**ATTIVITÀ ISPETTIVA AI SENSI DEL
D. LGS 3 APRILE 2006 N. 152 E S.M.I.**

**INSTALLAZIONE
FONDERIE MORA GAVARDO SPA
VIA G. QUARENA N. 207/9 - GAVARDO (BS)**

Relazione Finale Verifica straordinaria

Marzo 2020

Figura 4 – Andamento Concentrazioni polveri rilevate dal sistema triboelettrico, in funzione del DeltaP

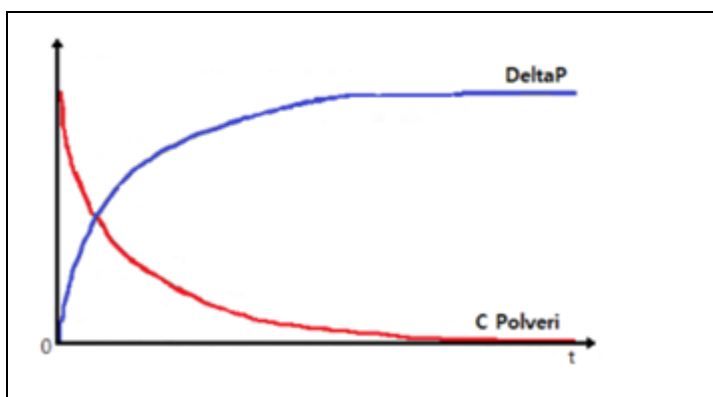
L'analisi dei valori rilevati dagli strumenti installati sui diversi punti di emissione, seppur con lacune temporali, ha evidenziato un andamento via via crescente dei valori di DeltaP e di conseguenza decrescente sui valori delle concentrazioni rilevate dai triboelettrici, secondo l'andamento illustrato nella Figura 4.

Figura 5 - E10: Andamento DeltaP nel tempo - Settembre 2019

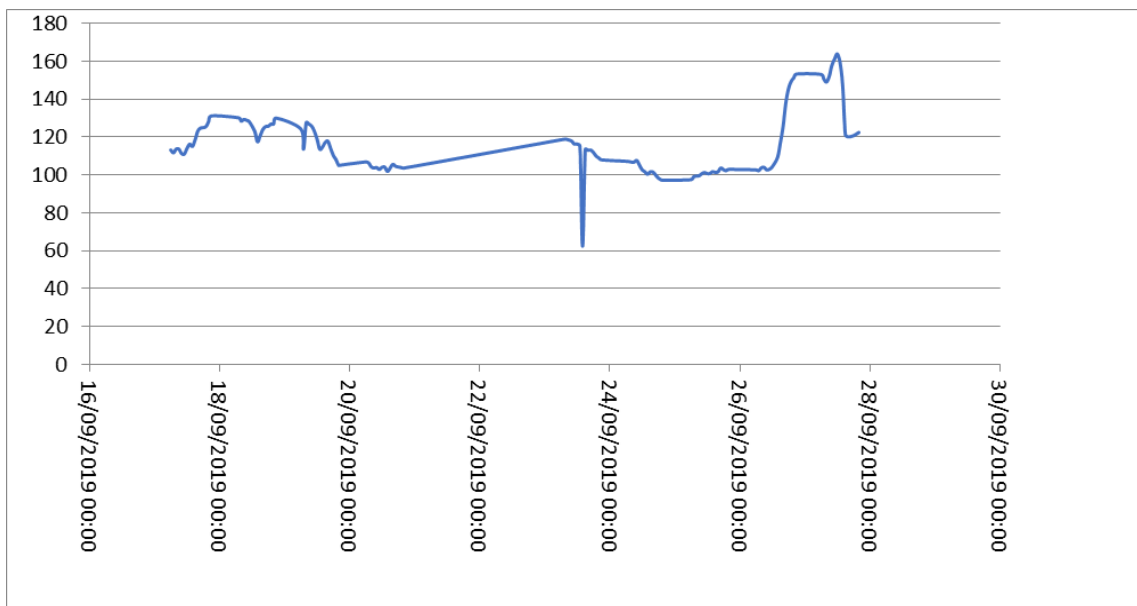
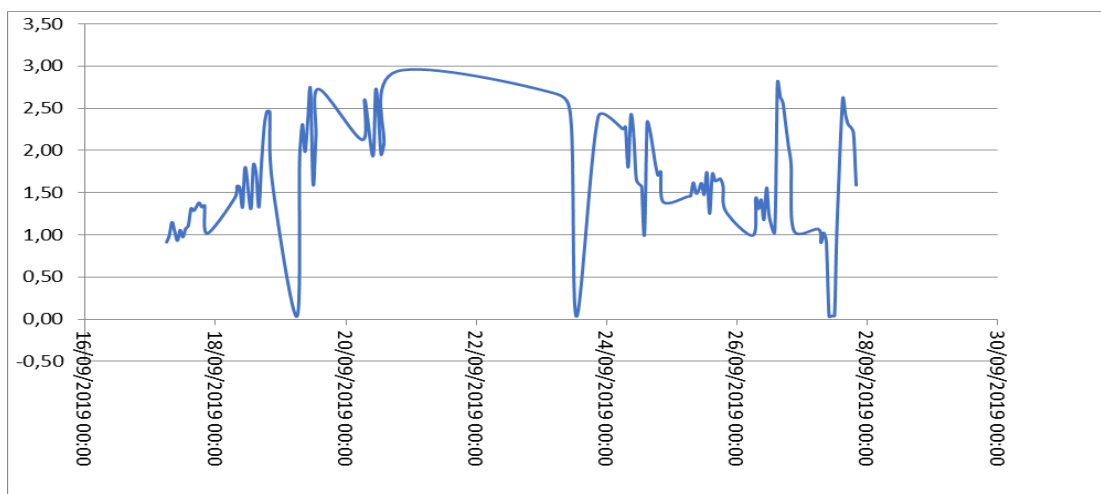
A titolo di esempio, nelle figure 5 e 6, vengono evidenziati gli andamenti rilevati, per l'arco temporale di un mese (settembre 2019) l'andamento del DeltaP e della concentrazione rilevati al camino E10 (sabbatrice).

L'analisi dei dati sul lungo periodo ha evidenziato un andamento dei valori del delta P altalenante, con un ripetersi periodico nel tempo di incrementi del valore seguiti da diminuzione dello stesso; inoltre, si osserva che progressivamente il valore di DeltaP raggiunge valori sempre maggiori nelle sequenze.

Figura 7 – E3: Andamento DeltaP -Settembre 2019

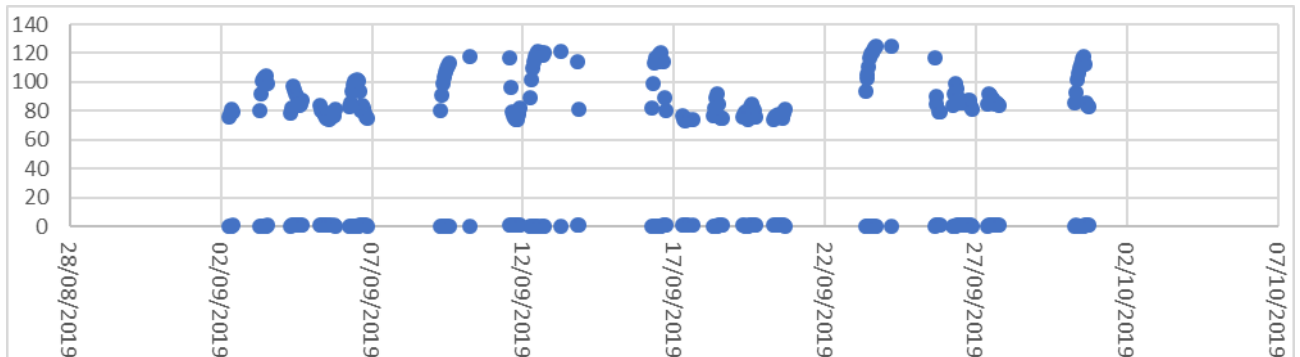
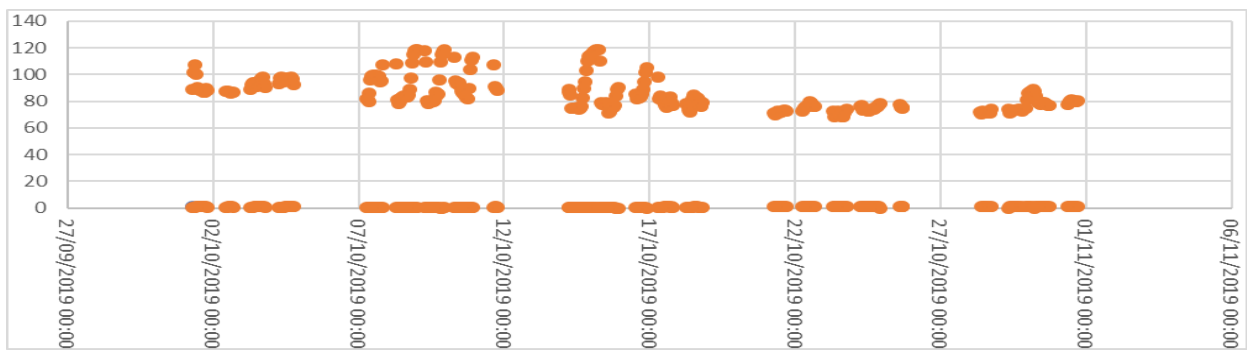
Ciò è ben rappresentato, nelle figure sottostanti, dai valori rilevati al camino E3:

Come già riportato al precedente paragrafo 2.1 in riferimento all'andamento dei valori di polveri e deltaP registrati per E3 nella sola giornata del 25/09/2019, si ritiene che l'andamento dei valori rilevati sia correlabile ad un progressivo intasamento dei filtri delle maniche, che determina un costante incremento del deltaP fino all'attivazione del sistema di lavaggio delle maniche, in seguito al quale viene ripristinata l'efficienza del sistema.

Man mano che l'intasamento dei filtri aumenta, si riduce la capacità aspirante e filtrante del sistema di abbattimento, e ciò può generare emissioni fugghive dei fumi che non vengono più efficacemente captati.

- Occorre prevedere che i sistemi di lavaggio delle maniche ad aria compressa, per tutti i presidi di abbattimento, vengano temporizzati, in modo che la pulizia delle maniche avvenga in maniera automatizzata e frequente. Si ritiene infatti che, per il caso in esame, la scelta di attivare il lavaggio delle maniche al raggiungimento di un determinato valore dei deltaP non sia ottimale, mentre sia da preferirsi l'attivazione periodica della pulizia a frequenza stabilita e costante.

Figura 9- E3: Andamento valori DeltaP - dal 14/10/2019 al 15/10/2019

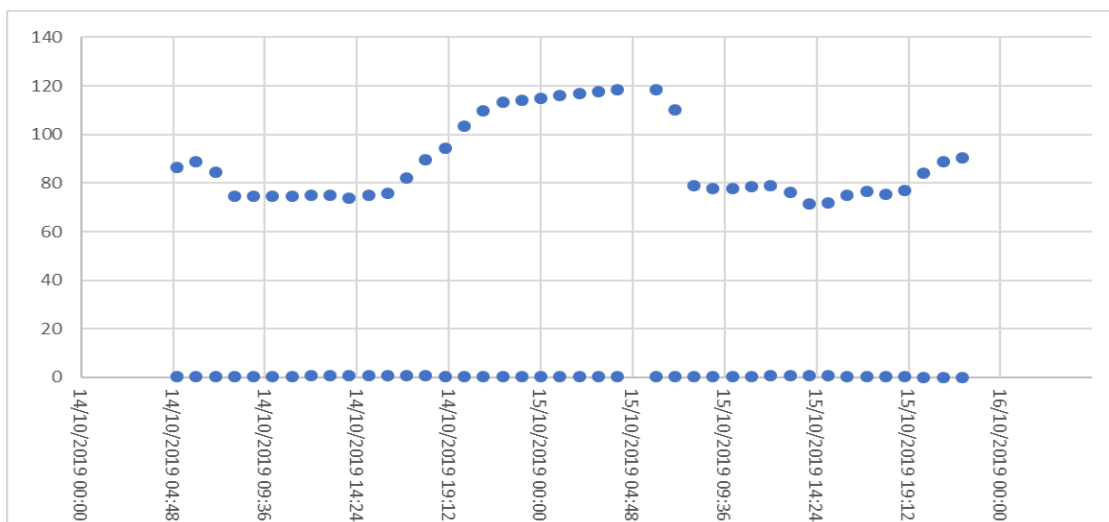
Tali andamenti sono maggiormente evidenti se si valuta un arco temporale più breve:

Figura 13 - Stralcio planimetria aziendale

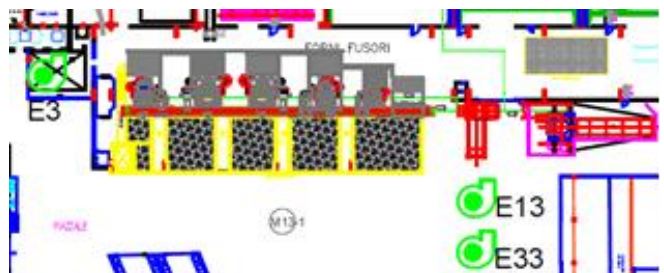
Dal confronto tra le immagini sopra riportate, risulta che le tre emissioni più prossime al capannone dal quale si è verificata la fuoriuscita dei fumi sono collegate i seguenti impianti indicati alla tab. C1 dell'Allegato Tecnico:

Figura 14 – E13: Andamento concentrazioni Polveri - Settembre 2019

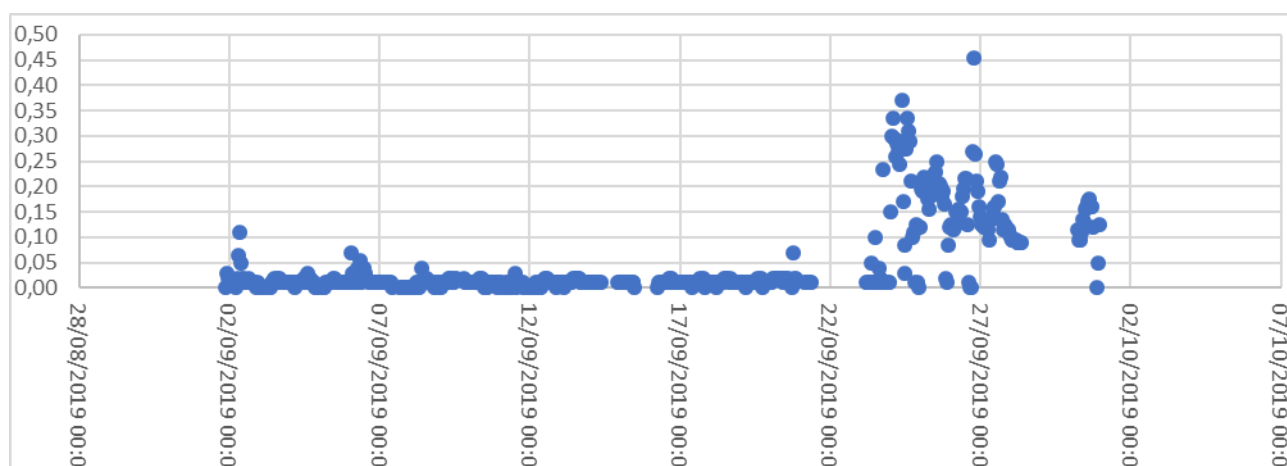
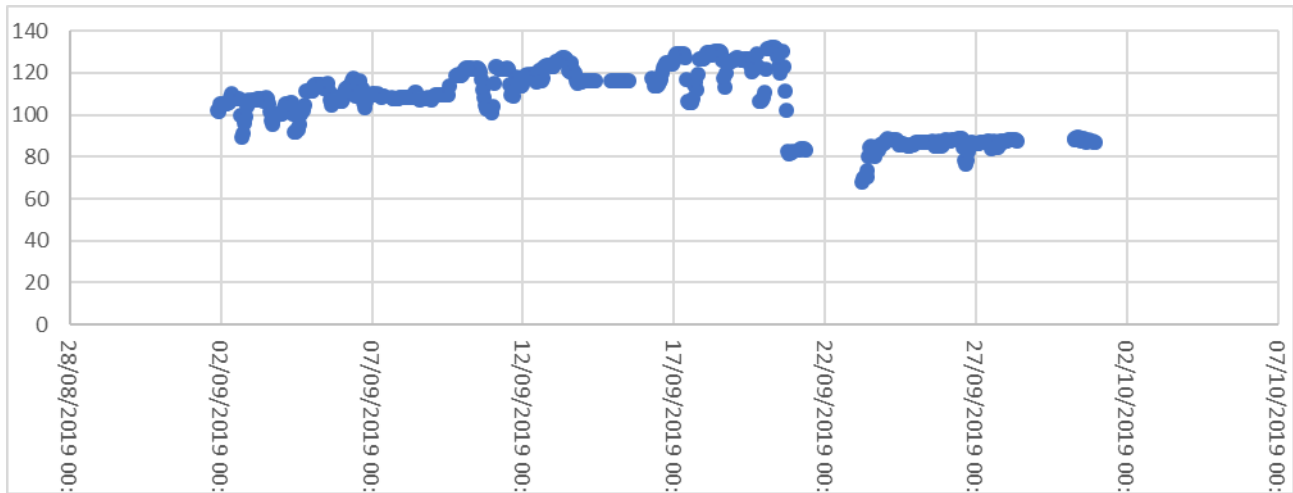
Dall'analisi degli andamenti, si nota che fino al 20/09/2019 circa, pur essendo i valori di DeltaP crescenti, quelli di concentrazione di polveri rilevati dalla sonda triboelettrica si mantengono costanti sul valore medio di 0,01 mg/m³.

Dopo il 20/09/2019 si nota un crollo del valore di deltaP e dal 23/09/2019 si osservano valori medi orari di polveri molto più variabili e comunque mediamente più alti di quelli misurati nei giorni precedenti.

Anche per questo punto di emissione si può pertanto ipotizzare quanto già espresso rispetto al comportamento del sistema di aspirazione e abbattimento di E3: al crescere dei valori di deltaP le maniche si intasano e pertanto si possono generare emissioni fuggitive non adeguatamente captate, perché l'efficienza del sistema di aspirazione è significativamente ridotta, mentre i valori di concentrazione a camino delle polveri restano pressoché costanti.

Si richiede inoltre una valutazione dell’efficacia del sistema aspirante dell’emissione E13 (portate) poiché dai dati rilevati si evidenziano valori di DeltaP elevati, ma concentrazioni troppo esigue di polveri, che porterebbero ad ipotizzare una diminuita capacità aspirante del sistema di captazione (a causa dell’intasamento delle maniche) e contestualmente il formarsi di emissioni all’interno dell’ambiente di lavoro durante la

- Si richiede che sulle serrande a servizio dei sistemi di captazione dei forni fusori e del sistema di aspirazione a tetto del capannone fusorio (collegati al punto E13), vengano installati dei sistemi di registrazione dello stato di chiusura/apertura delle serrande.
